宇宙ステーション補給機 「こうのとり」8号機(HTV8)の 係留フェーズに係る 安全検証結果について

令和元年8月2日

国立研究開発法人
宇宙航空研究開発機構

HTV7号機からの主要な変更事項(変更点:番号6)
姿勢センサの変更

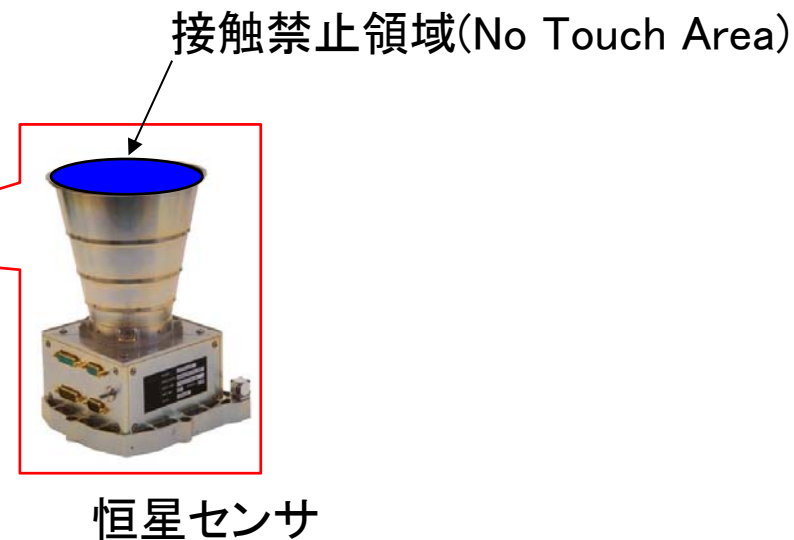
- 恒星センサの搭載に伴い、電気モジュールの主構造および二次構造を一部変更した。
 - 構造破壊のハザードに対し、構造解析書等の検証結果を確認した。
 - なお、恒星センサのバッフル部にはシャープエッジが存在し、搭乗員のキック荷重に対する耐性もないことから接触禁止領域(No Touch Area)等を設定した。

HTV7号機からの主要な変更事項(変更点:番号8) 分離機構の国産化

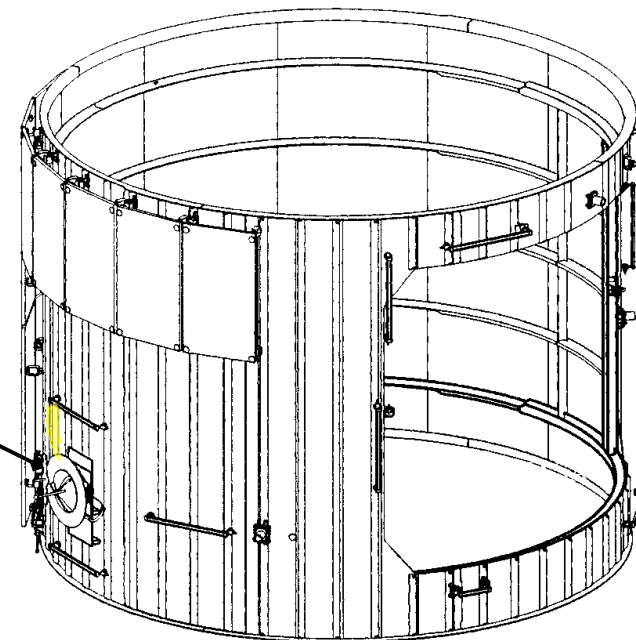
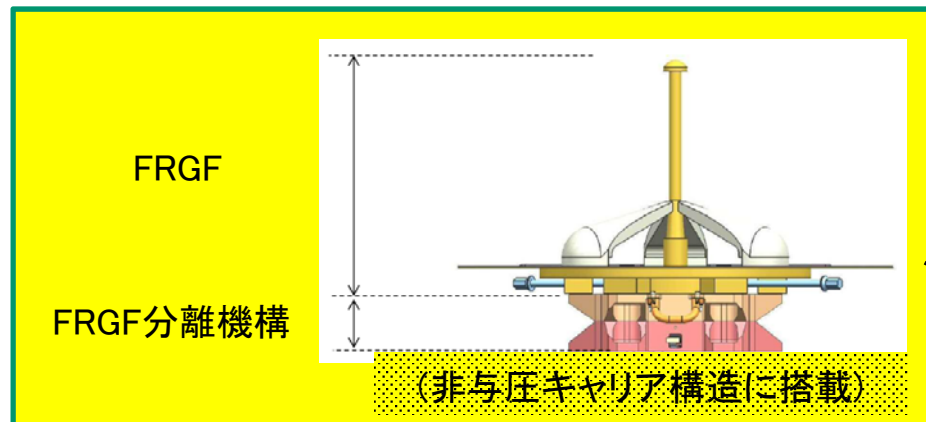
- ISSロボットアームの把持部に使用している分離機構はISSロボットアーム(SSRMS)がHTVの把持に失敗し、不完全な把持を続けている場合にHTVを分離するための機構である。
- 国産化した分離機構の機能・性能および機体とのインターフェースはHTV7と同様であり、ハザードについても従来と等価な制御を実施していることを確認した。
 - 分離機構の構造破壊ハザード(HTV-0005)および誤放出ハザード(HTV-0010)について、駆動部が外部荷重により意図せず動作しないこと、また構造的に破断しないことを確認した。

HTV7号機からの主要な変更事項(変更点:番号11)

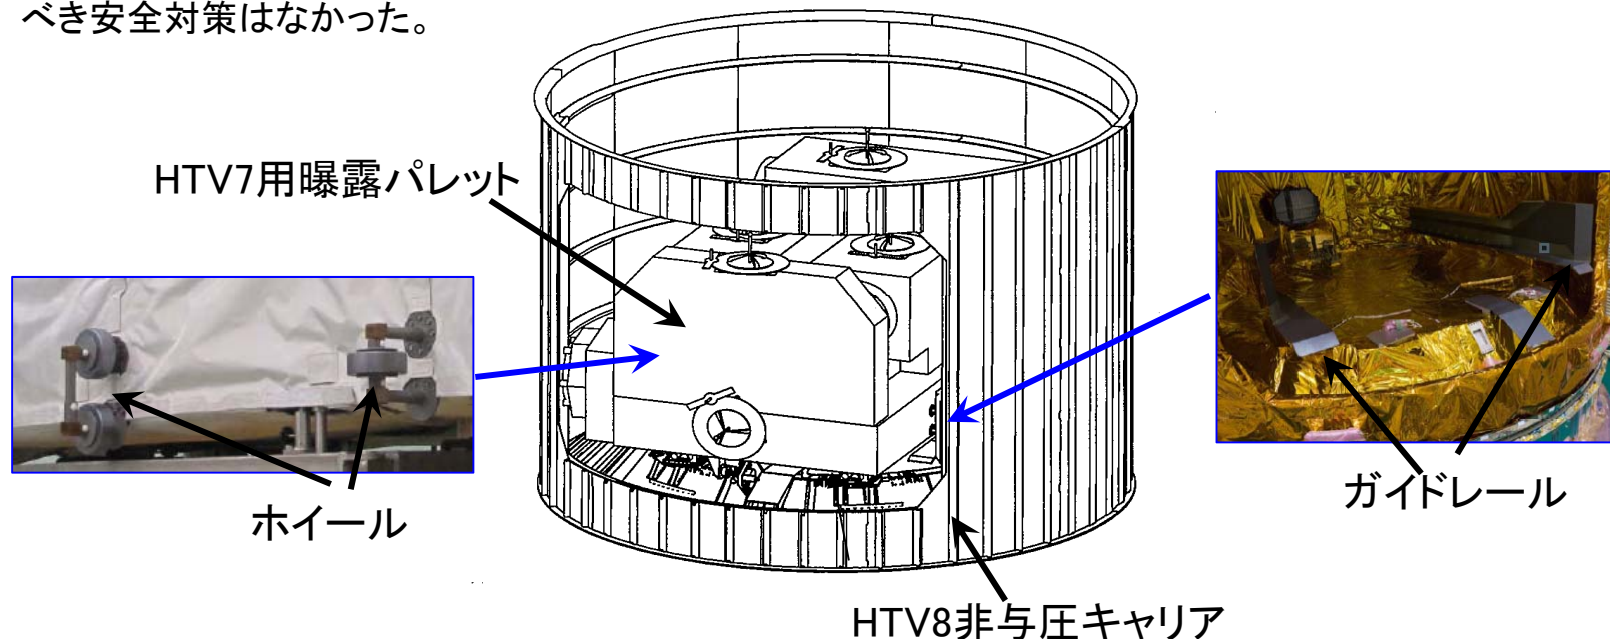
- HTV7用曝露パレットはISSロボットアームで直接廃棄する予定であったが、HTV8にこのHTV7用曝露パレットを搭載して廃棄する方針とした。
- HTV7用曝露パレットの挿入に関するハザード(HTV-0010)について安全評価を実施し、適切に検証が実施されていることを確認した。
 - HTV7用曝露パレットとHTV8の非与圧キャリアは直接組み合わせたことがない。そのため、それぞれの製造誤差を加味して評価した。その結果、挿入時の噛み込みがないこと(ガイドレール/ホイール間の隙間が適切であること)およびHTV7用曝露パレットを非与圧キャリアに固定できることを確認した。
- ISSに残されるHTV8用曝露パレットについては、保管期間が延長される点について評価を実施した。追加すべき安全対策はなかった。

HTV7号機からの主要な変更事項(変更点:番号11)

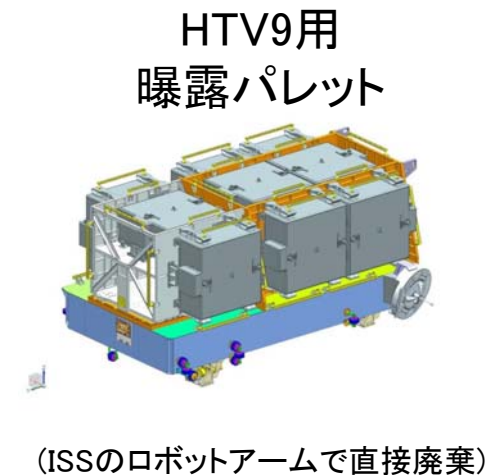
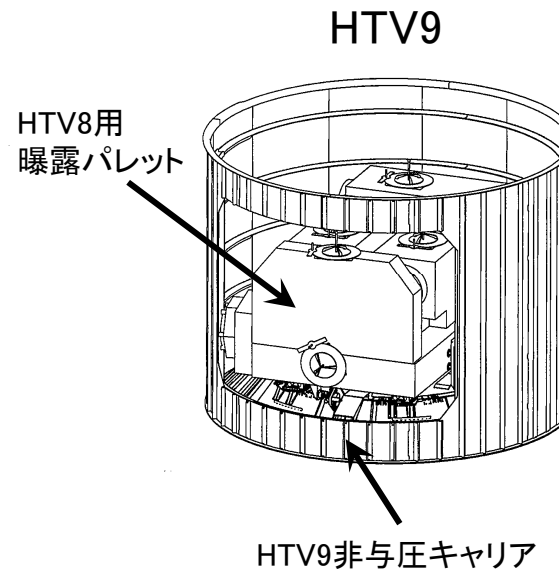
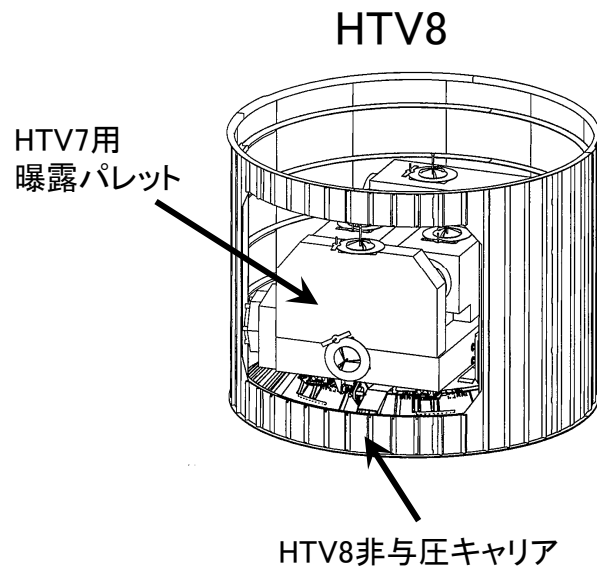
HTV7用曝露パレットをHTV8で廃棄

- 廃棄計画を変更することで、HTV8用曝露パレットに搭載しているISSバッテリーの交換EVAの実施時期をHTV8号機離脱前に実施するという制約がなくなる。
- HTV8用曝露パレットについてはHTV9で廃棄し、HTV9用曝露パレットについてはISSのロボットアームで直接廃棄する予定。本件についてはHTV9号機にて安全評価する予定。
